ESTUDIO DE IMPACTO AMBIENTAL CATEGORÍA II, DENOMINADO:

INTERCONEXION VIAL VILLA LUCRE/EL CRISOL/CORREDOR NORTE

Preguntas de Ampliación

DEEIA-AC-0159-2312-2020

Anexos

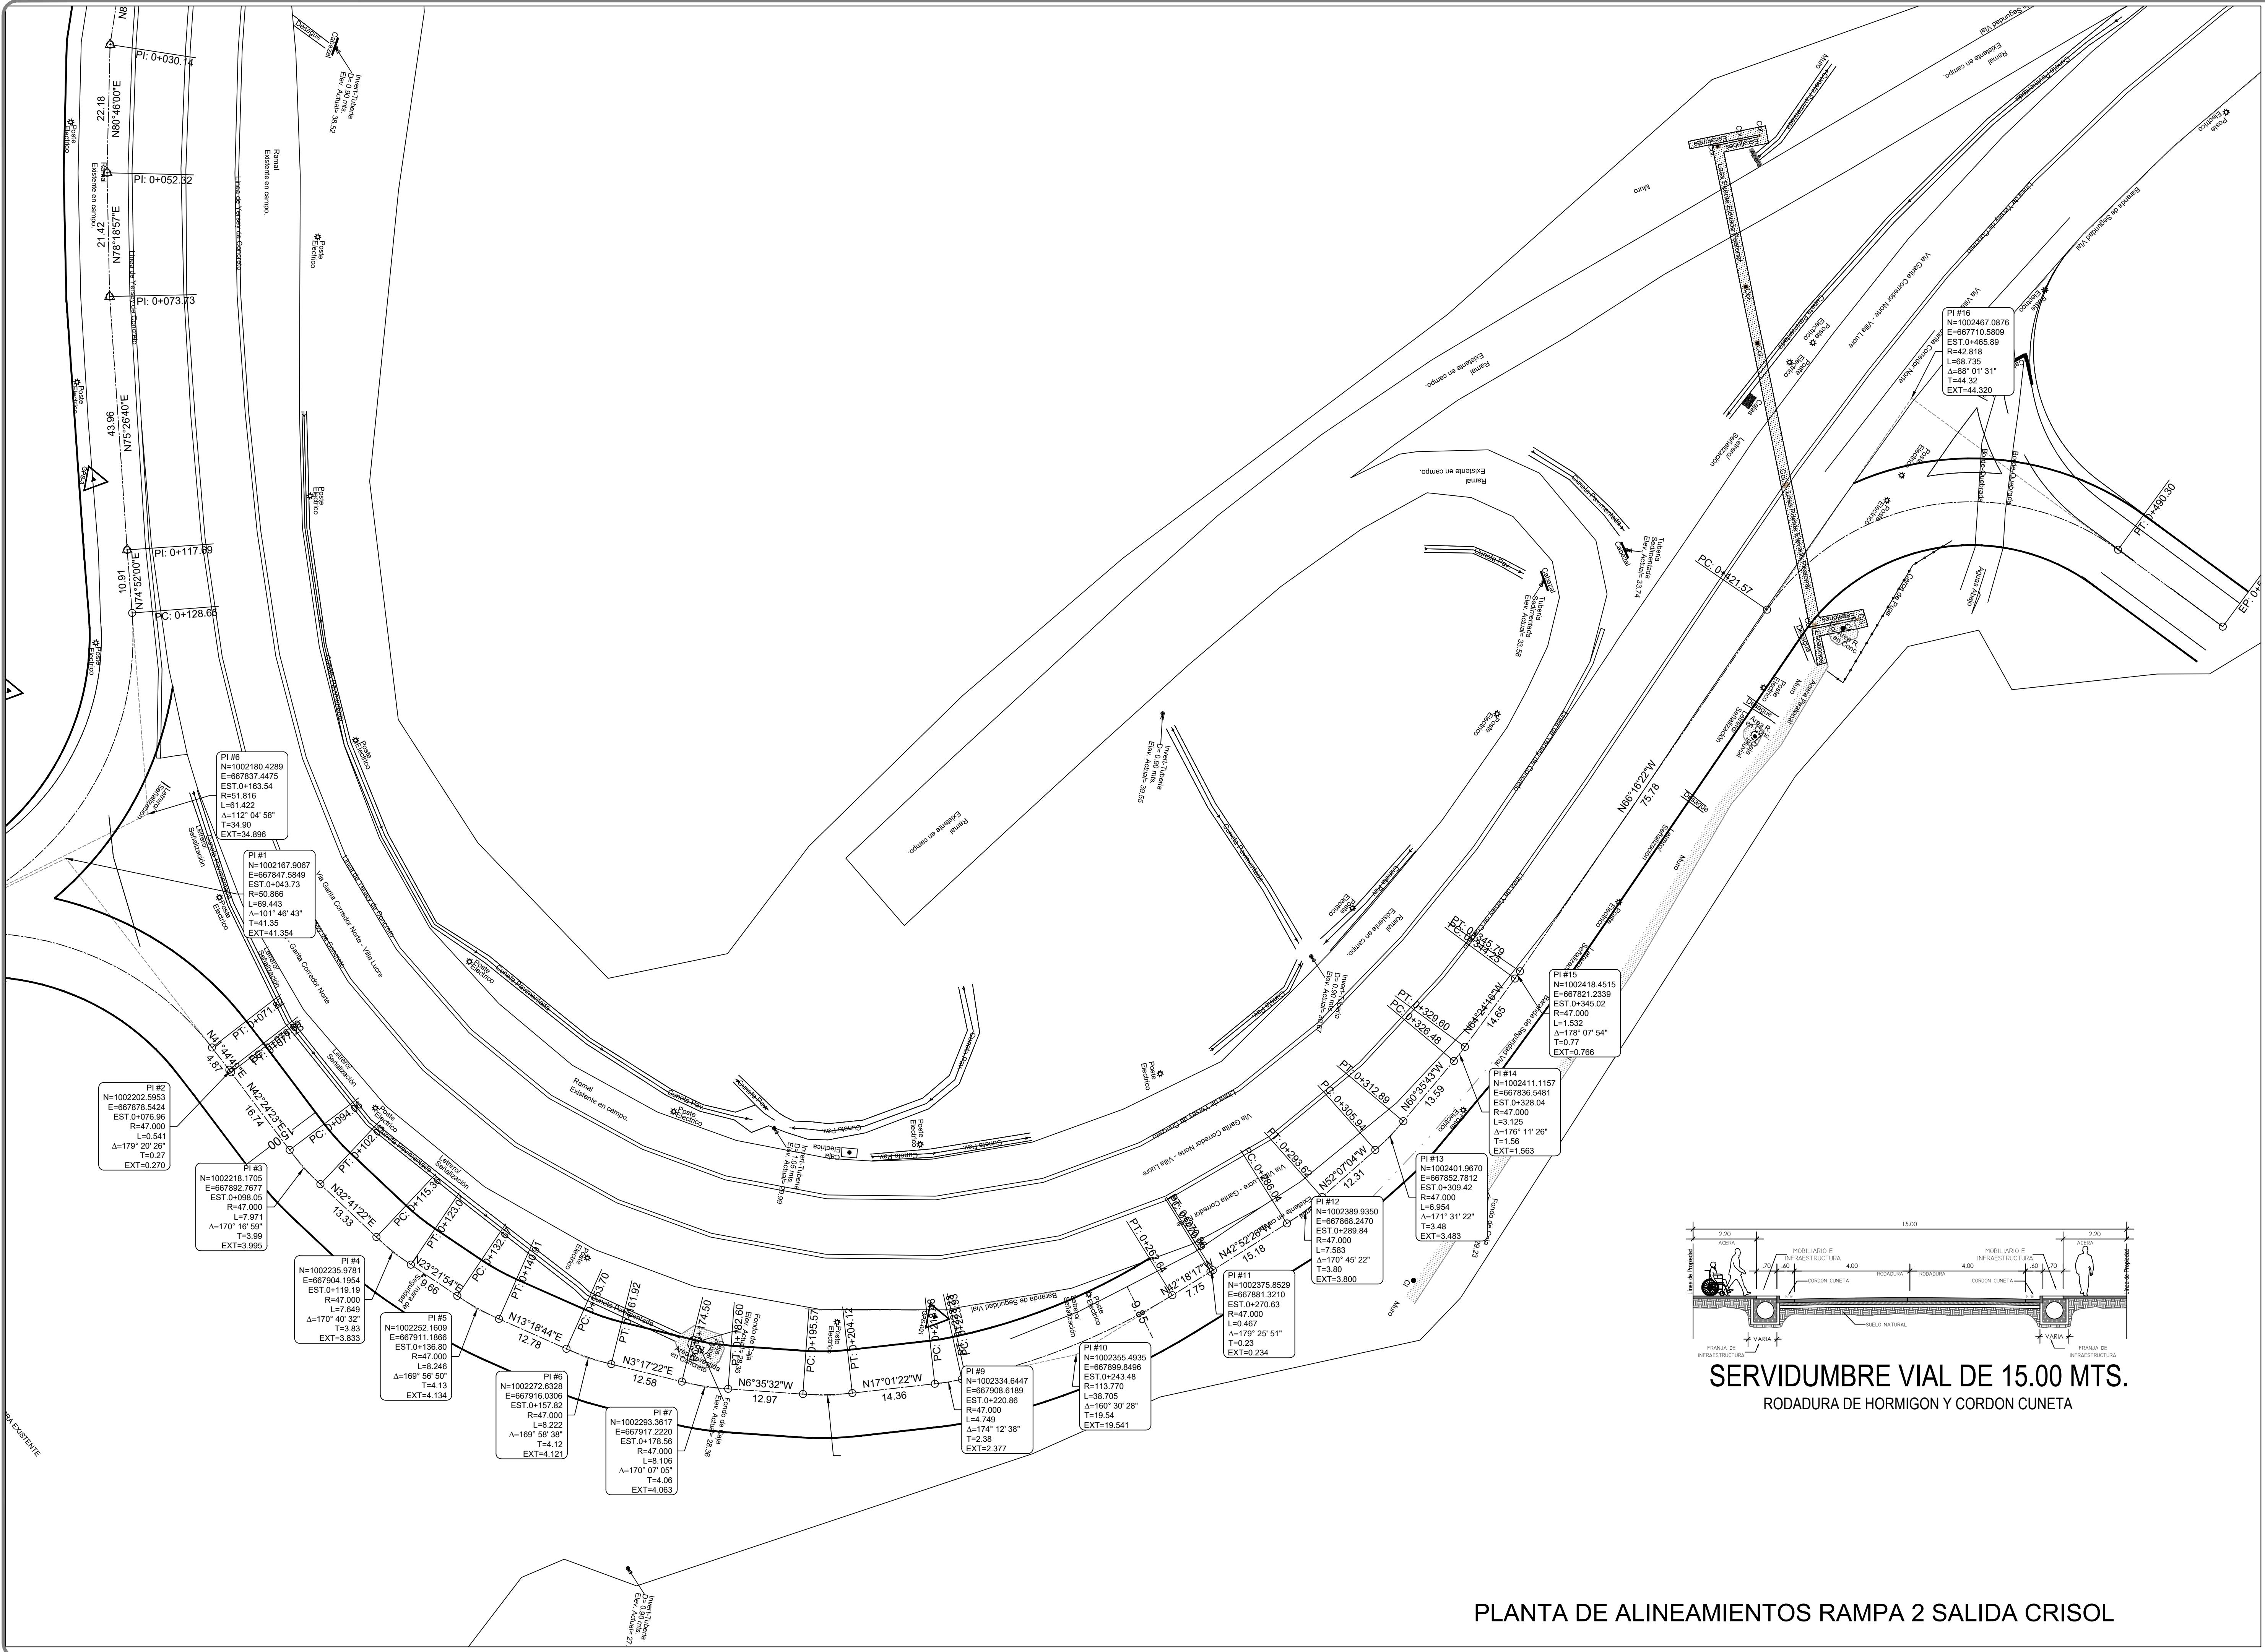
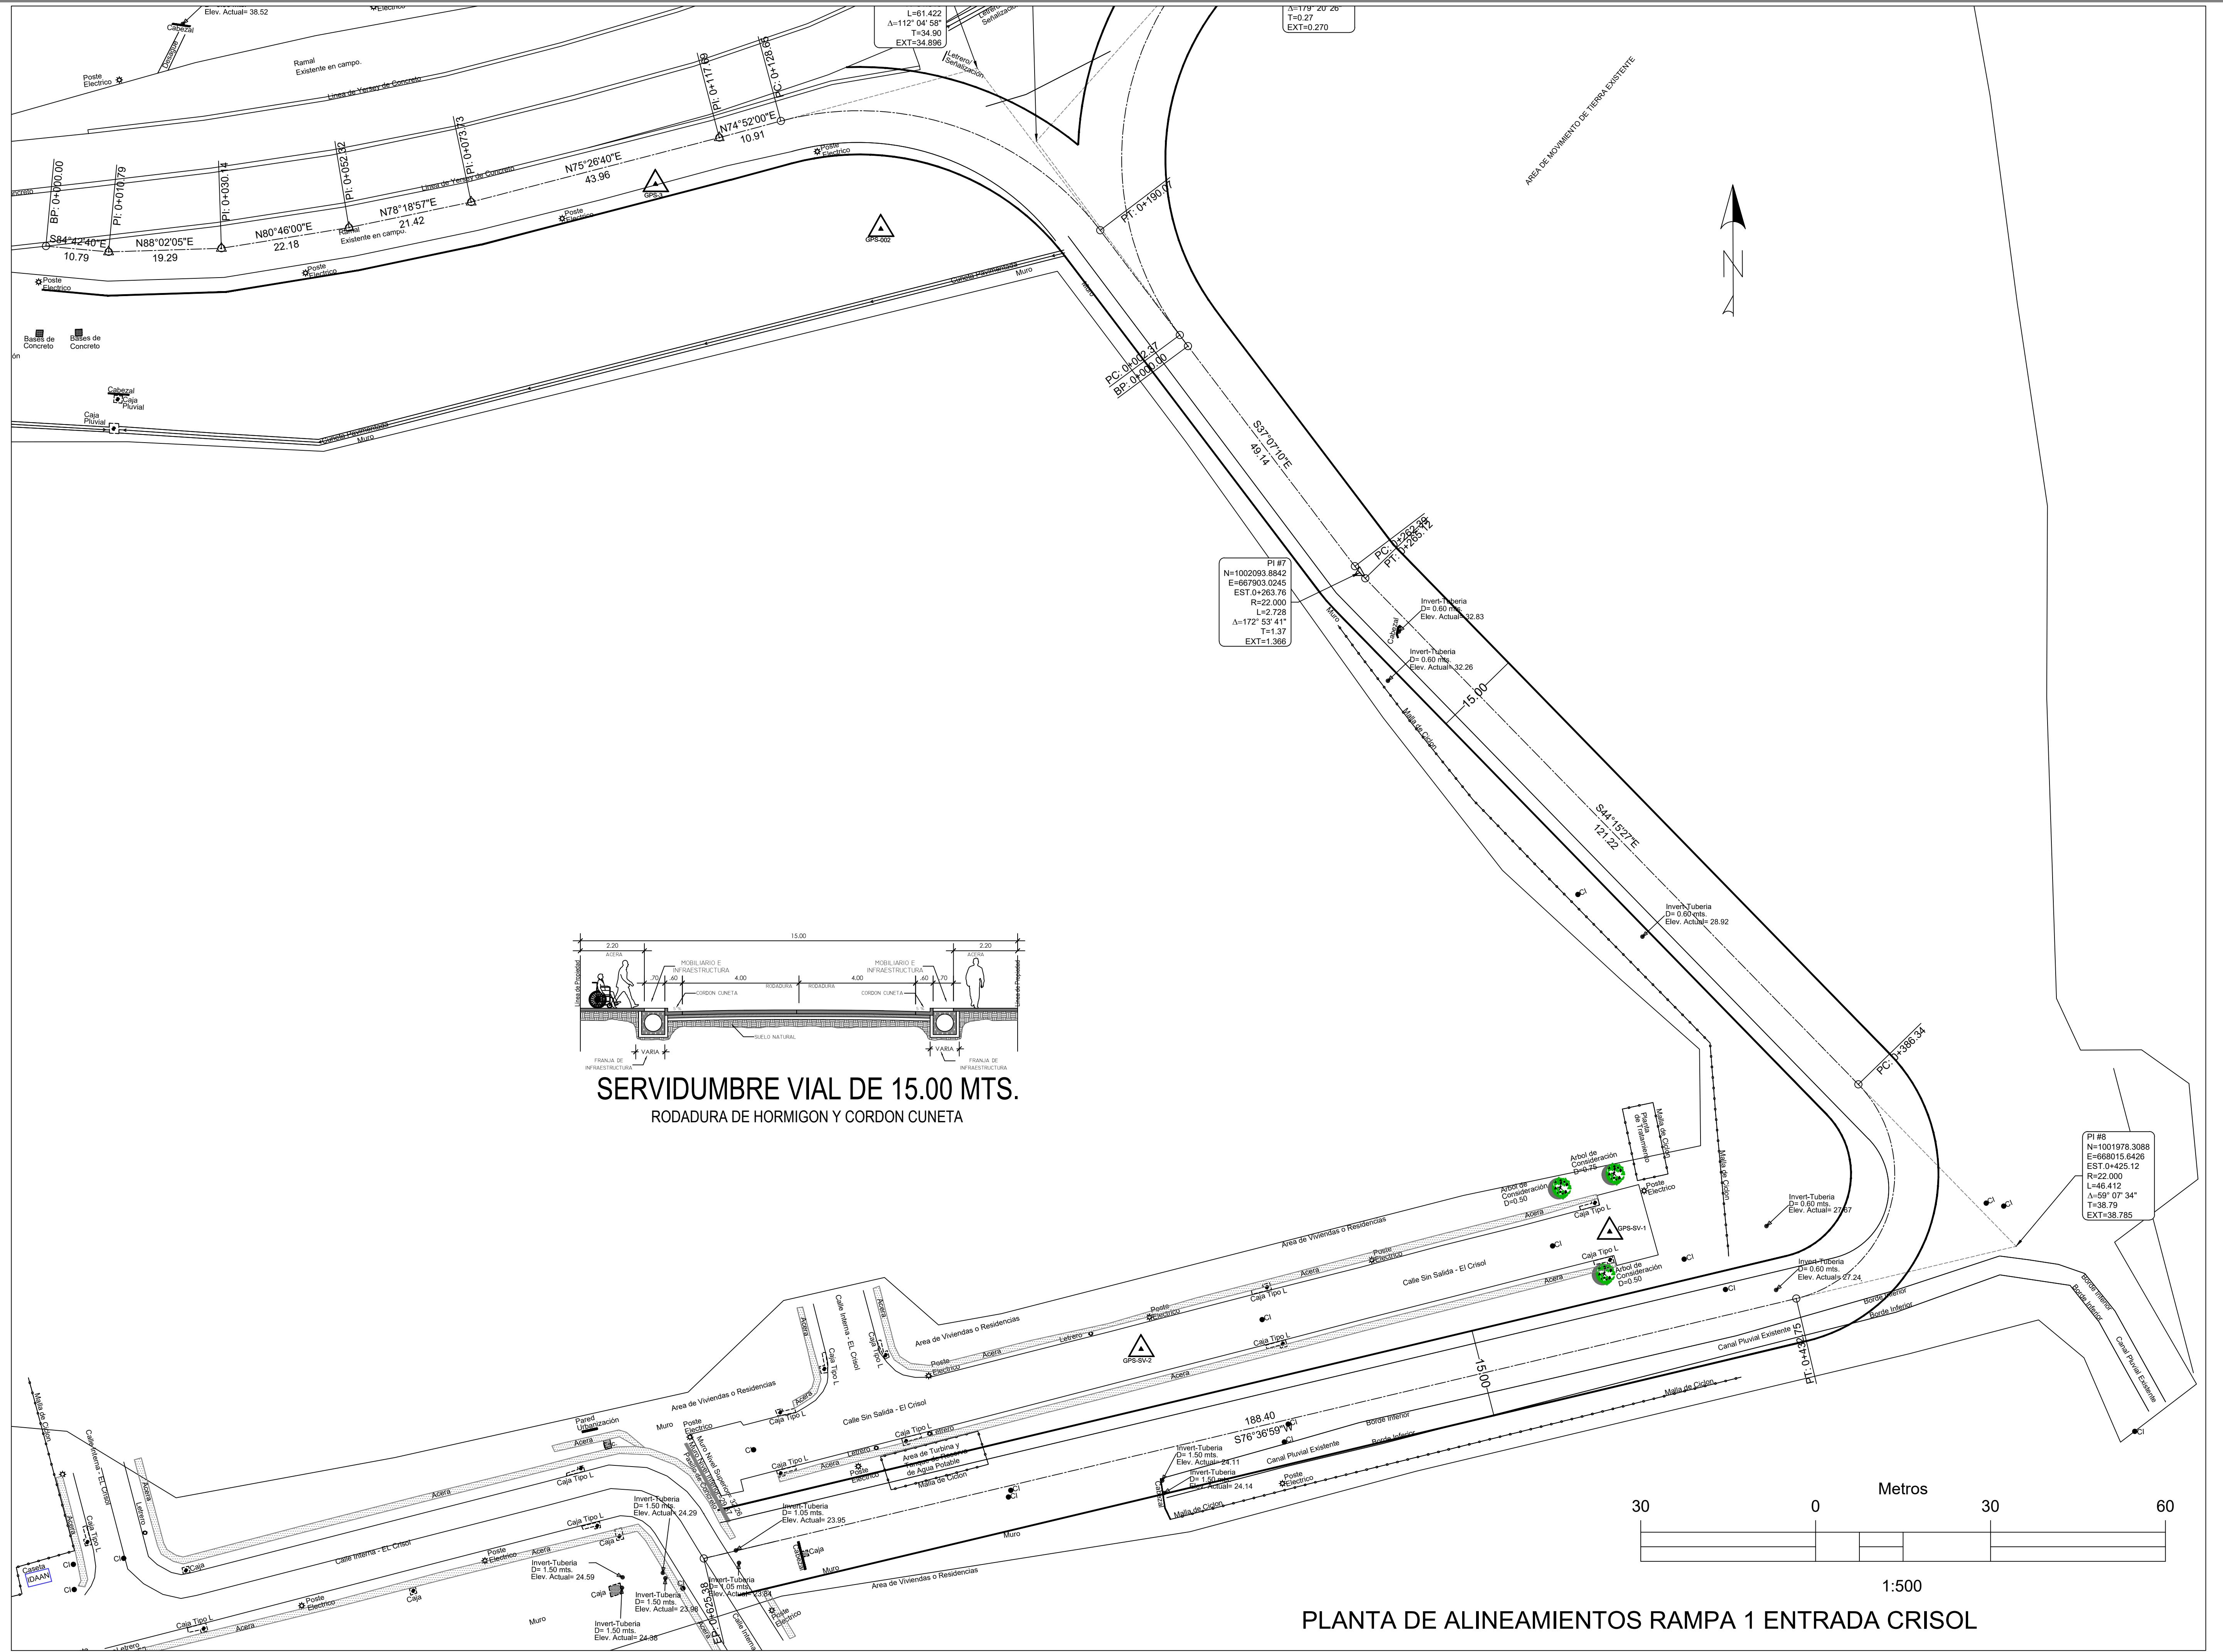
- d. Presentar planos de los perfiles de corte y relleno, donde se establezca: el volumen de movimiento de tierra a generar en el proyecto y volumen de material de relleno e indicar los niveles seguros de terracería.

- d. Presentar planos de los perfiles de corte y relleno, donde se establezca: el volumen de movimiento de tierra a generar en el proyecto y el volumen de material de relleno e indicar los niveles seguros de terracería

- d. Se adjuntan los planos perfiles de corte y relleno, en el anexo. En nuestro caso no aplica lo de niveles seguros de terracería ya que las aguas están siendo encajonadas, los trabajos de corte y relleno no se realizarán sobre las fuentes hídricas.
